**PROJETO EXECUTIVO PARA RECUPERAÇÃO E REABILITAÇÃO DA OBRA DE ARTE ESPECIAL SOBRE O RIO PARANAÍBA, NA RODOVIA GO-139, TRECHO: CORUMBAÍBA – DIVISA GO-MG, DENOMINADA QUINCAS MARIANO, COM EXTENSÃO DE 1.153 METROS**

**VERIFICAÇÃO ESTRUTURAL E DE FUNDAÇÕES DA PONTE QUINCAS MARIANO SOBRE O RIO PARANAÍBA (CORUMBAÍBA-GO / ARAGUARI-MG)**

**VOLUME 01B - RELATÓRIO DE PROJETO - COMPLEMENTOS**

**VOLUME 01B - RELATÓRIO DE PROJETO - COMPLEMENTOS**

*Figura 2 – Paredes projetadas desenhadas sobre o projeto original*

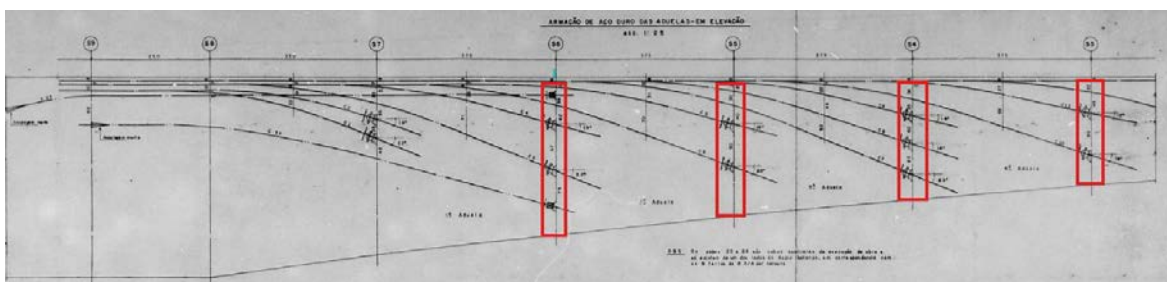
*“4. **Paredes Internas:** O projeto prevê a construção de paredes de concreto armado internas aos balanços, que servirão como guia e ancoragem para os cabos de protensão. Contudo, não foi avaliada a interferência entre os furos a serem realizados e a protensão da estrutura existente. Tal lacuna apresenta risco potencial à integridade da estrutura, pois os furos podem atingir elementos críticos do sistema de protensão.”*

Resposta: Com relação a este item, a preocupação da equipe técnica é sobre a localização dos furos para a ancoragem das armaduras das paredes que visa guiar o sistema de reforço estrutural.

Após reanálise dos projetos existentes verifica-se a necessidade de acompanhamento de profissional gabaritado durante a perfuração para o engastamento das barras de ligação das paredes projetadas, para com a estrutura existente, principalmente, nas paredes laterais e nas lajes superiores (região da mísula).

Assim, deve-se proceder investigação por parte da empresa executora, e/ou supervisora, se houver, para que os mesmos, antes da perfuração, façam levantamentos com a utilização de

aparelhos (ultrassom) visando a identificação de locais onde existam maiores densidades de armadura, evitando assim, principalmente, o rompimento de alguns dos cabos de protensão.

Para melhor exemplificar, lançou-se as paredes projetadas, em planta longitudinal do traçado da cablagem do projeto original.

Como pode ser observado, todas as paredes estão localizadas nas junções das aduelas (S3 / S4 / S5 / S6), e para facilitar a localização dos pontos de fixação das protensões existentes, apresenta-se as seções das paredes destes locais, extraídas do projeto original de FURNAS.

**DETALHE GENÉRICO DAS ESPERAS**

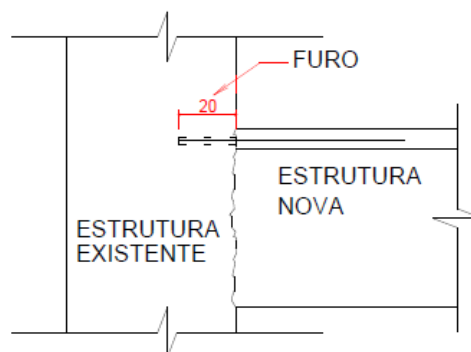
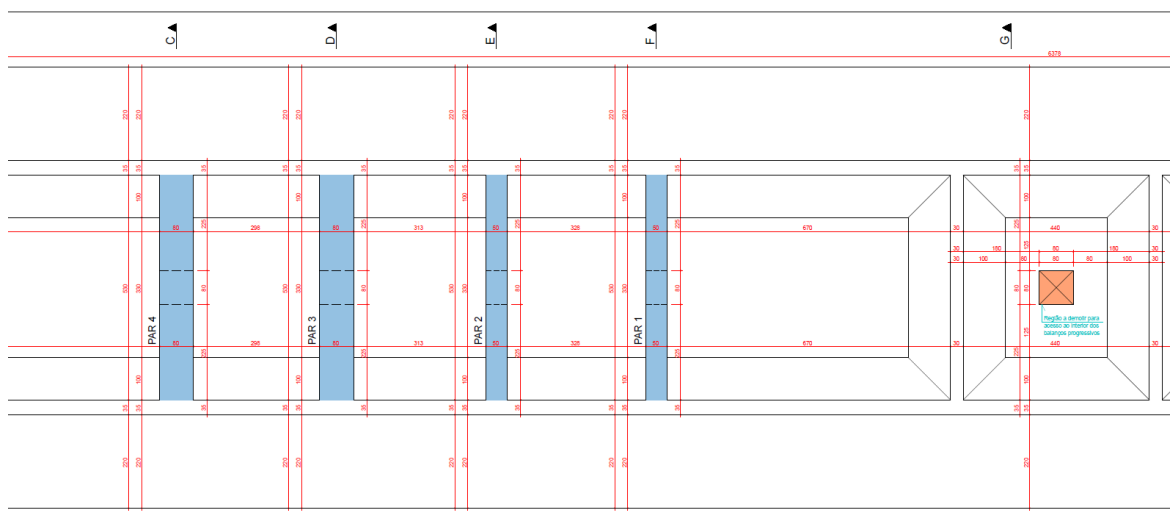
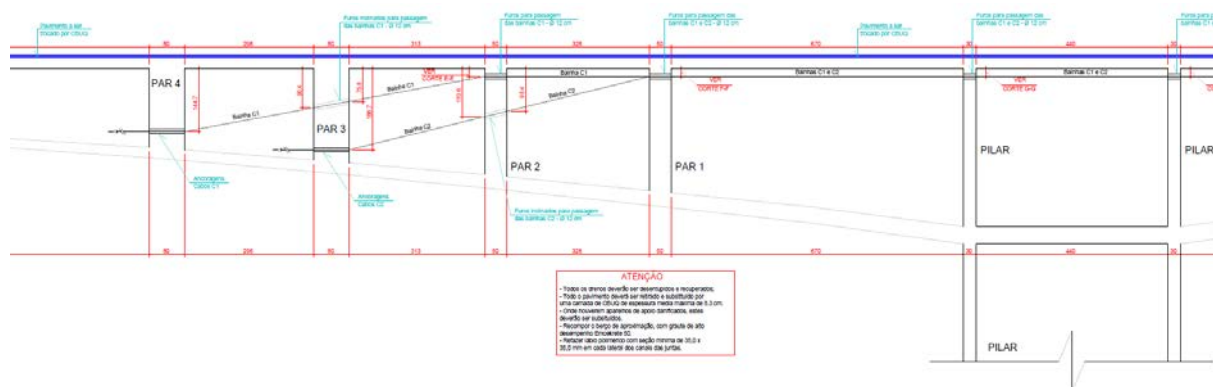
*“4.1 Não foi detalhado ou especificado como será a interação do concreto existente com o concreto das paredes de reforço, se será necessário escarificar e utilizar algum produto específico para garantir a aderência. Recomenda-se detalhar a área de escarificação que será realizada na estrutura existente para inclusão das paredes. No orçamento foi adicionado um item de “Apicoamento mecanizado de concreto”, mas não foi detalhado em projeto onde será executado esse item. Recomenda-se incluir no projeto executivo o detalhamento da execução desse apicoamento e da interação das paredes novas com a estrutura existente.”*

Resposta: Sobre a interação do concreto existente com o concreto das paredes de reforço há a Nota denominada “Sequência de operações para colagem de ferros da estrutura nova na estrutura existente” da prancha 1577-FOR-EX-101-R02, folha 101, Revisão 01, conforme reproduzido a seguir.

Como se pode verificar, o item 2 da nota explica sobre o preparo da superfície.

Na mesma prancha consta a planta de formas com a localização das novas paredes:

E no corte A-A (longitudinal) na prancha 801, revisão R02, existe a localização das paredes em elevação.

Figura 2: Detalhamento das paredes no projeto executivo sem as esperas

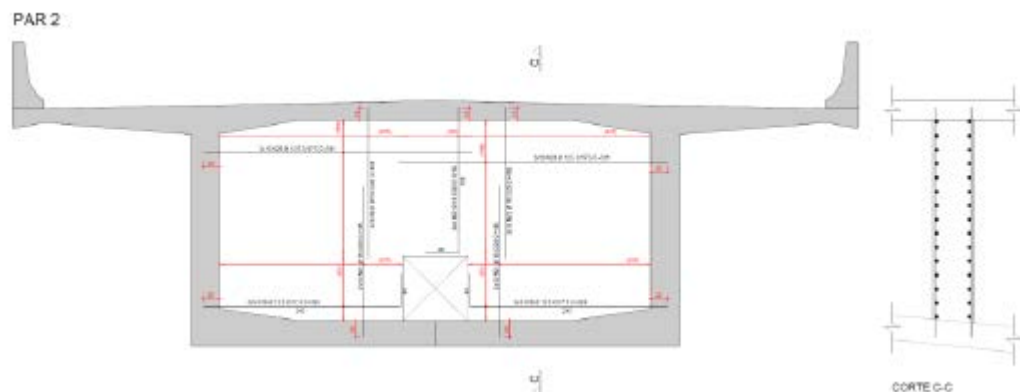
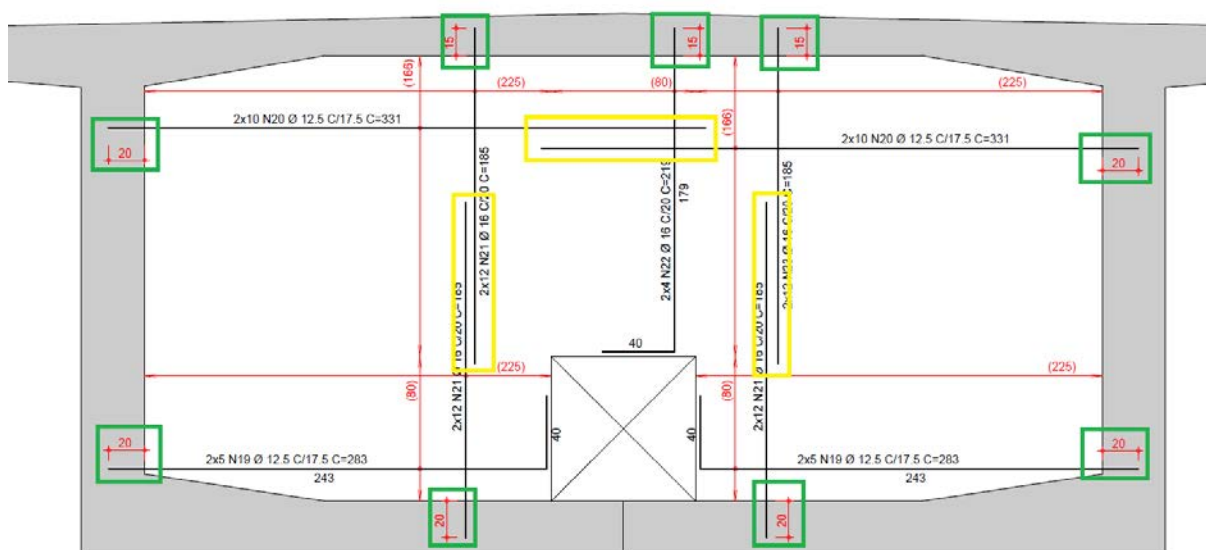
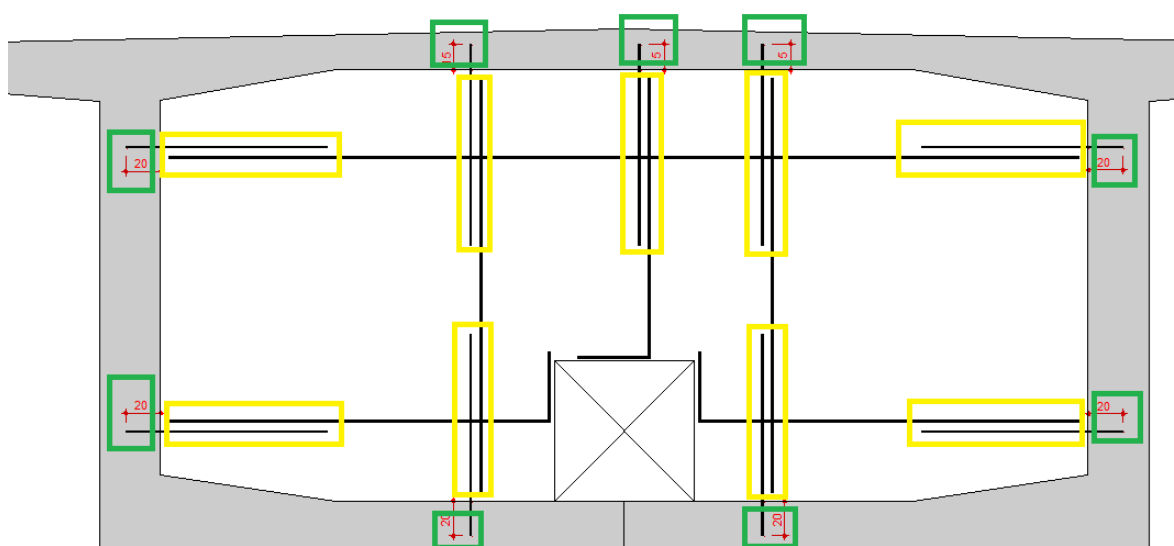
**“4.2** No projeto executivo da projetista, foi inserido uma nota com a sequência executiva das armaduras de espera das paredes de reforço. Porém, no projeto não foram detalhadas as esperas, onde foi determinado apenas que as armaduras das paredes serão fixadas diretamente na estrutura existente, sem esperas. Recomenda-se incluir o projeto e o plano de execução das esperas.”

Resposta: Na prancha 951, revisão R01, estão detalhadas todas as armaduras das novas paredes. As esperas foram detalhadas com comprimento maiores a fim de não existir a necessidade de uma barra complementar ligando as barras de esperas das duas paredes.

Como podemos ver no detalhe acima retirado da prancha citada anteriormente, as barras detalhadas já fazem o papel das esperas, destacado em verde as ancoragens na estrutura existente e em amarelo os traspasses.

Para utilizarmos barras somente de esperas teríamos dois traspasses para cada barra e ainda seria necessário a utilização de barras com comprimento maiores o que dificultaria a execução, uma vez que tudo isso será executado dentro do caixão perdido dos balanços sucessivos podendo ser acessado somente por alçapão

Logo, econômico e executivamente, a opção detalhada no projeto estrutural é a melhor.

Figura 4: Nota do processo executivo enviado pela projetista

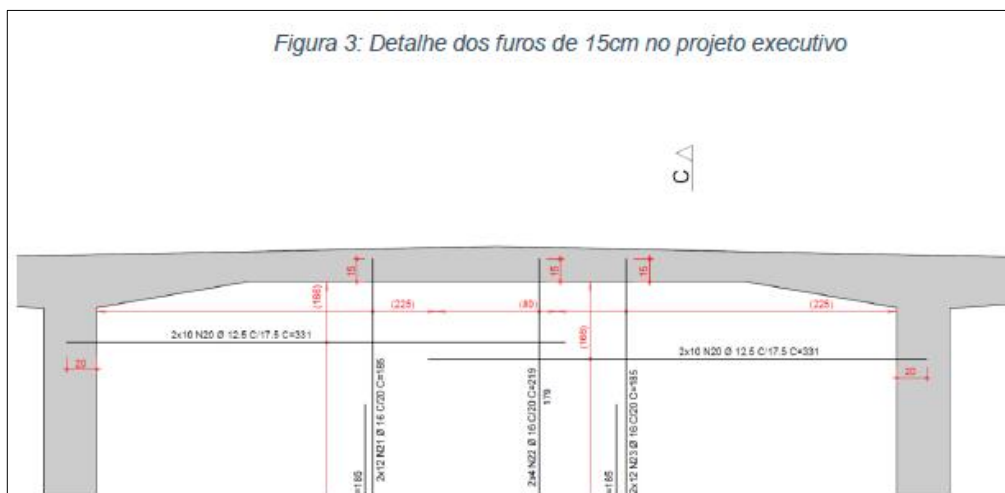
**“4.3** No processo executivo previsto pela projetista, o comprimento dos furos na estrutura existente para fixação das armaduras é de 20cm. Porém, no projeto executivo existem furos de 15cm. Recomenda-se verificar.”

**Resposta:** A previsão de furos de 15 cm está nos locais onde não temos a espessura de concreto suficiente para um furo de 20 cm, ou seja, tem 15 cm apenas os furos na laje superior. Todos os demais furos têm previsão de 20 cm. Assim, para não ter alteração em projeto já aprovado, indica-se que junto à nota de Processos executivos, seja indicada a execução de acordo com a prancha de detalhamento, Folha 961, Revisão 01.

Figura 6: Detalhe da disposição dos cabos e bainhas

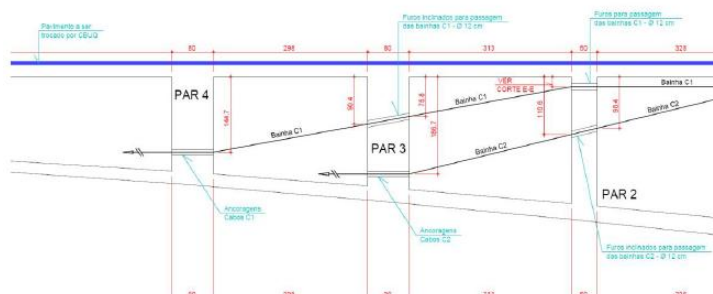
**“4.6 As bainhas nos trechos entre as paredes ficaram expostas? Caso sim, recomenda-se incluir essa nota no projeto. Deverá ser feita alguma proteção para as bainhas expostas?”**

Resposta: Sim. As bainhas ficaram expostas, mas no interior dos caixões perdido onde não existe acesso, não havendo necessidade de outras medidas de proteção.

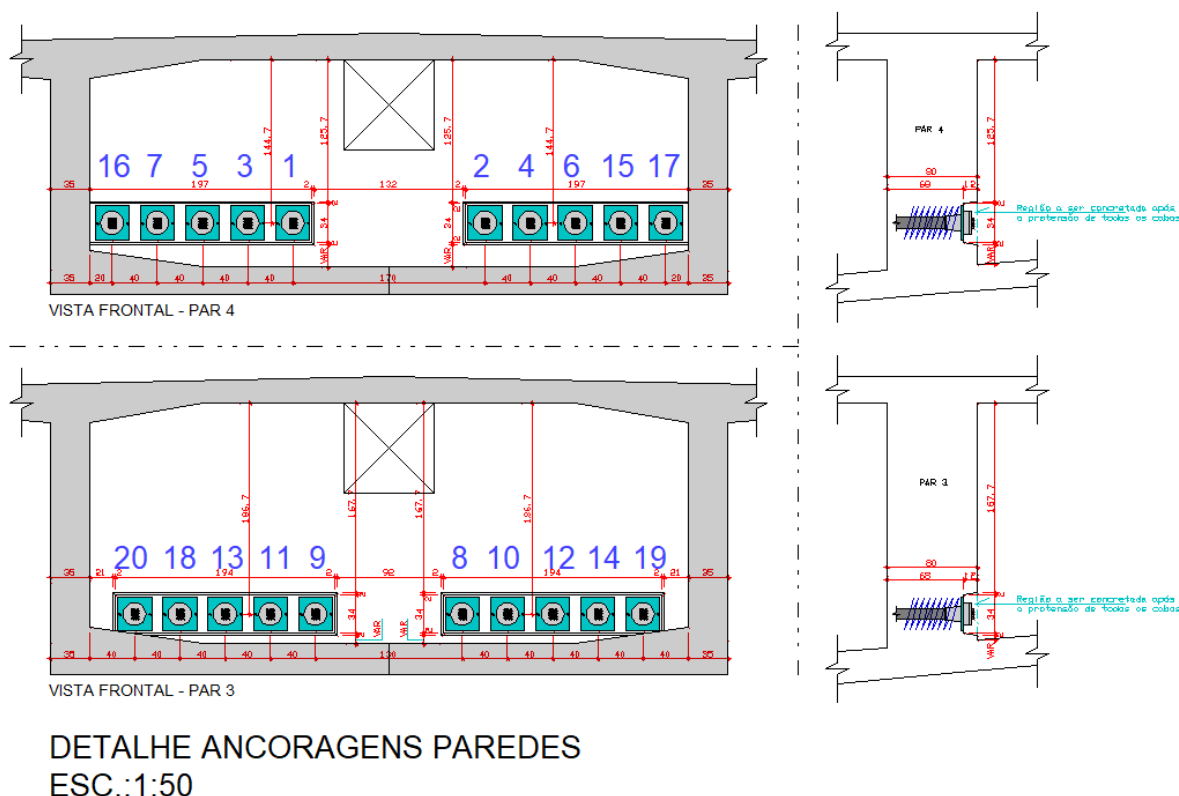
**“4.7** Não foi determinada qual a sequência executiva que precisa ser realizada para não danificar a estrutura existente. Exemplo: se será realizado primeiro o reforço com a protensão e depois a troca dos aparelhos de apoio e juntas de dilatação, pois se as juntas forem executadas primeiro e a protensão depois pode gerar um desgaste do material devido as deformações impostas pelo reforço.”

**“4.8** No projeto executivo foi determinado carga de 240 tf por cabo. Porém, não foi determinado qual tipo de macaco a ser trabalhado. Na sequência executiva foi determinado que 70% da protensão será realizada antes da troca dos aparelhos, porém não foi determinada a sequência de protensão dos cabos. Recomenda-se incluir toda sequência de execução (fazendo a numeração das bainhas que serão protendidas), determinar a carga de protensão para cada etapa, definir materiais e equipamentos a serem utilizados e fazer a interação da sequência de proteção com a troca dos aparelhos de apoio e execução das juntas de dilatação.”

Resposta: Para esta questão indica-se o item 4 das Notas para Protensão, na Folha nº 801, Revisão 02, e o item 3 da nota sobre Processos executivos, na Folha nº 101, Revisão 01.

Resposta: Os equipamentos são determinados pelas próprias composições de custos e cabe à empresa executora, por sua expertise, definir qual usará. Com relação à protensão indica-se também o item 4 das Notas para Protensão, na Folha nº 801, Revisão 02.

Para dirimir maiores dúvidas, segue também um esquemático de sequência executiva da protensão.

Acima está a sequência para protensão dos cabos, indicados com números na cor azul. Deve ser protendido, primeiramente, os cabos de 1 a 14, depois ser realizada a troca dos aparelhos de apoio e, posteriormente, a protensão dos cabos 15 a 20.

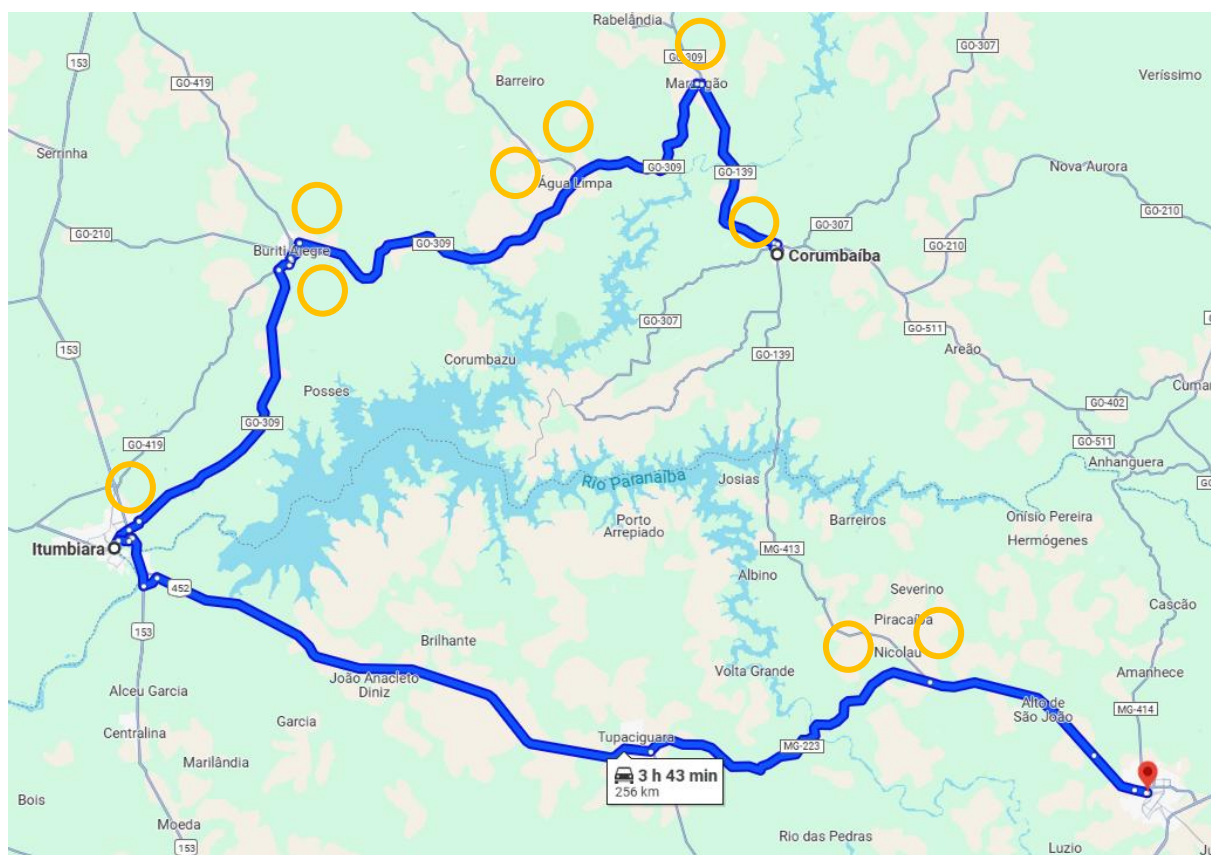
*“Indicar sinalização ostensiva nos desvios para o período em a ponte estiver interditada.”*

Resposta: Para melhorar a sinalização em fase obras e já alertar sobre a interdição nas vias de acesso ao local, inseriu-se no orçamento mais placas (sinalização vertical). A seguir tem-se sugestão de locação das placas.

- Sinalização para o trajeto opcional 2:

9 placas de sinalização vertical (Interdição e Desvio) provisória.
